POŽÁRNĚ BEZPEČNOSTNÍ ŘEŠENÍ – D.1.3.01

dodatek č. 1

Název akce : Změna dokončené stavby - Staré náměstí, č. p. 133, Sokolov
Změna stavby před jejím dokončením

Předmětem dodatku č. 1 je změna stavby před jejím dokončením, která spočívá:

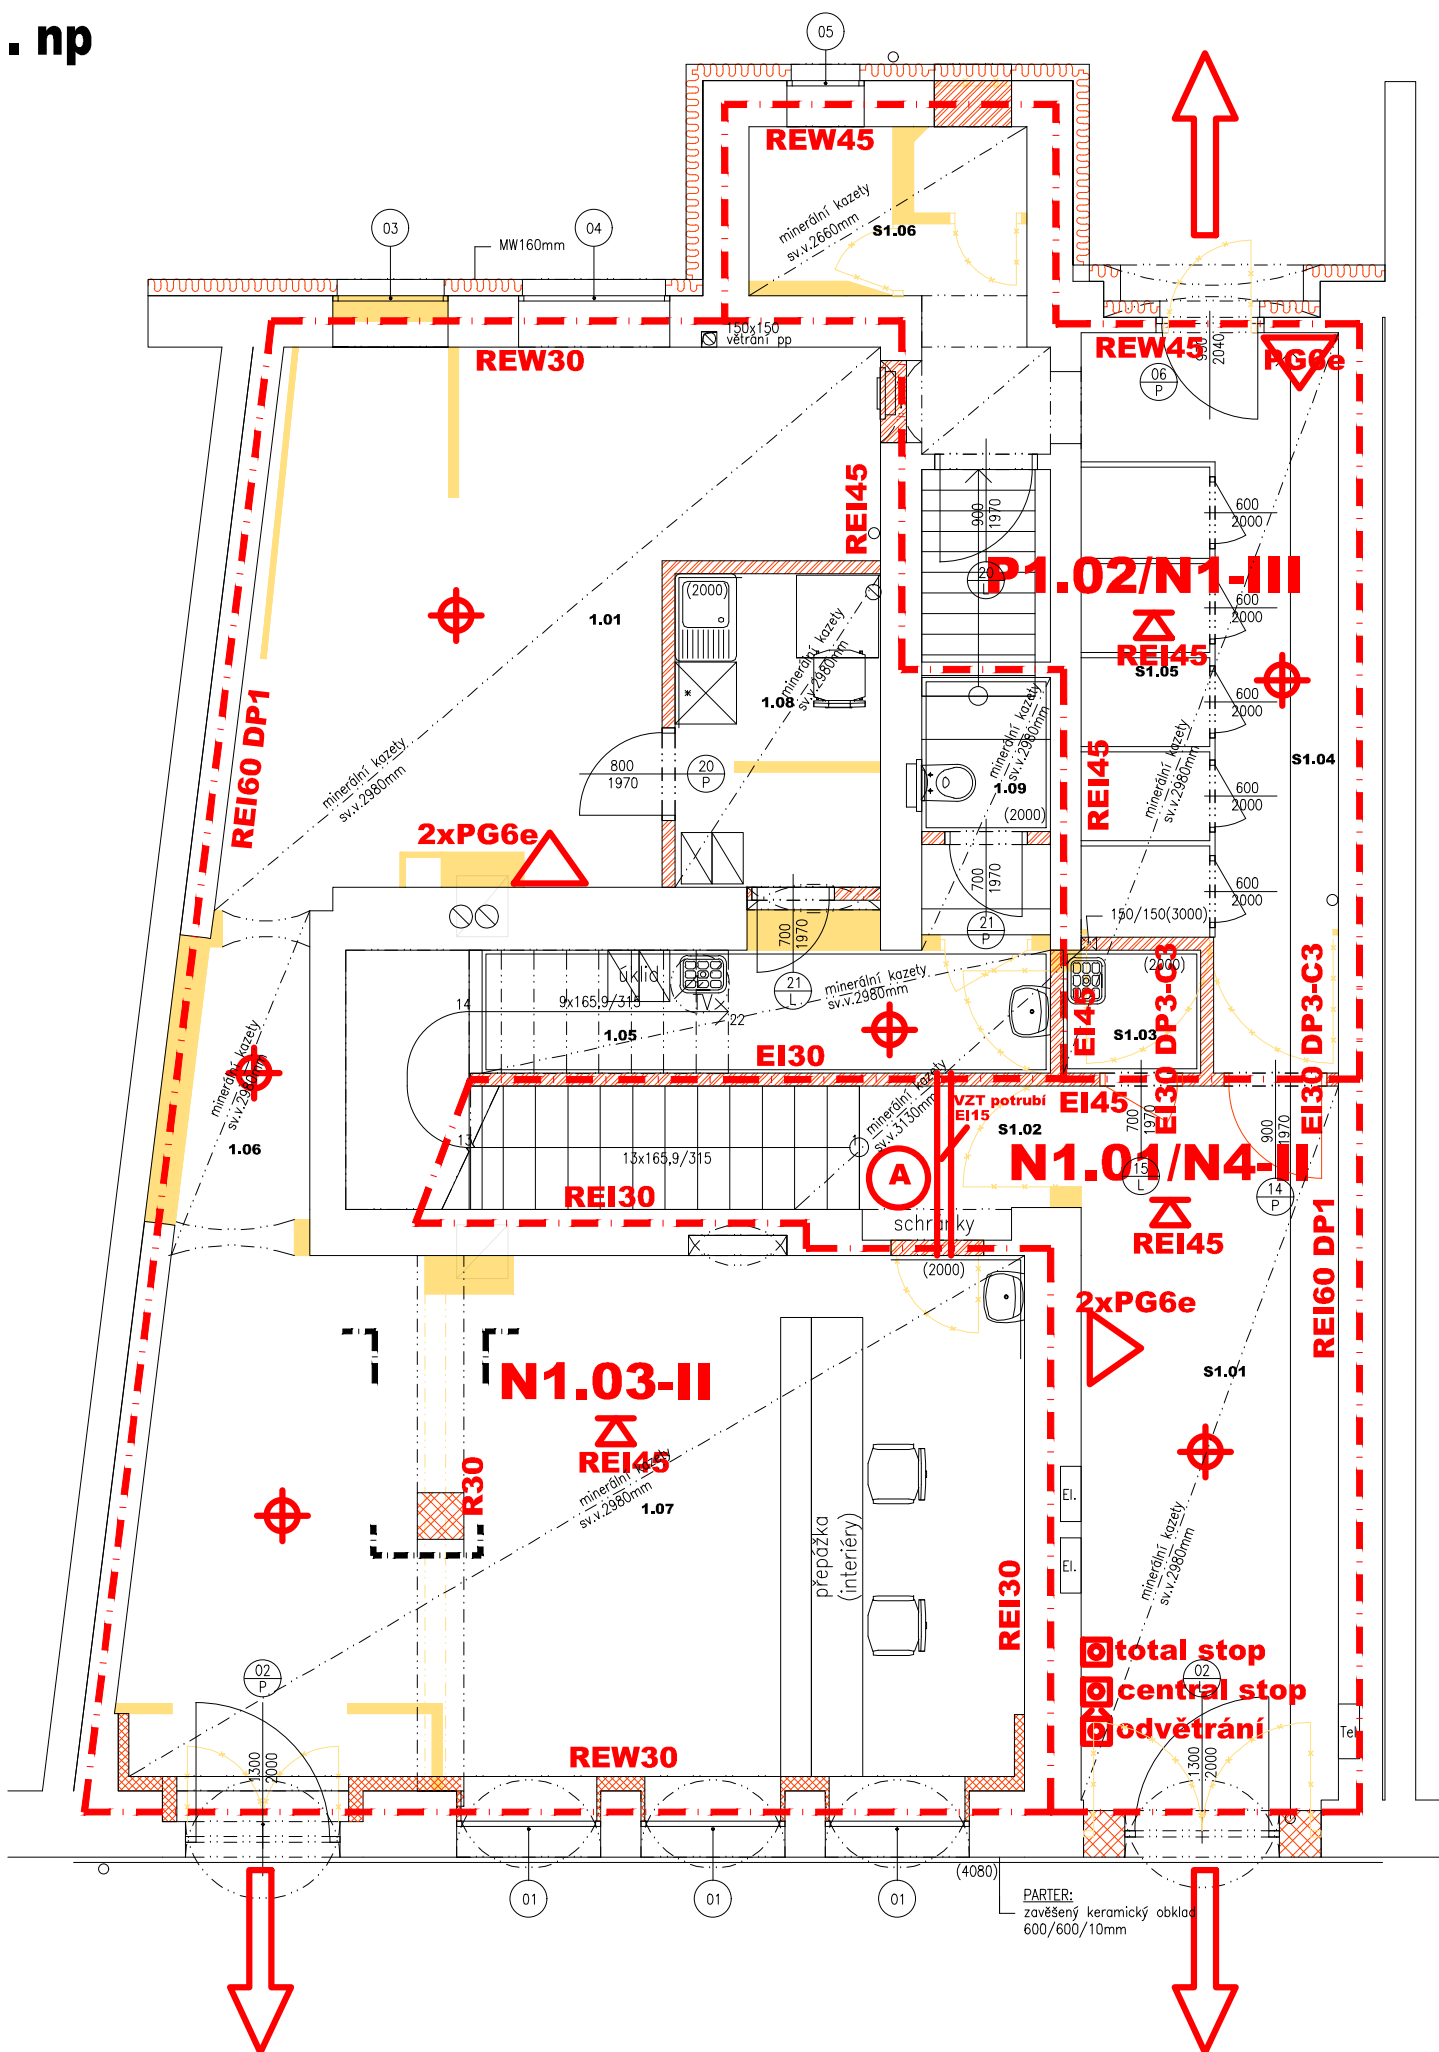
- nebytový prostor v 1. np, původně navržený jako univerzálně využitelný, bude využit zcela konkrétně, a sice jako infocentrum s provozním a sociálním zázemím. Využití ostatních částí objektu se nemění.

- 1x nebytový prostor – **infocentrum s vlastním přímým vstupem z náměstí**

- nebytový prostor - infocentrum vč. provozního a sociálního zázemí v 1. np
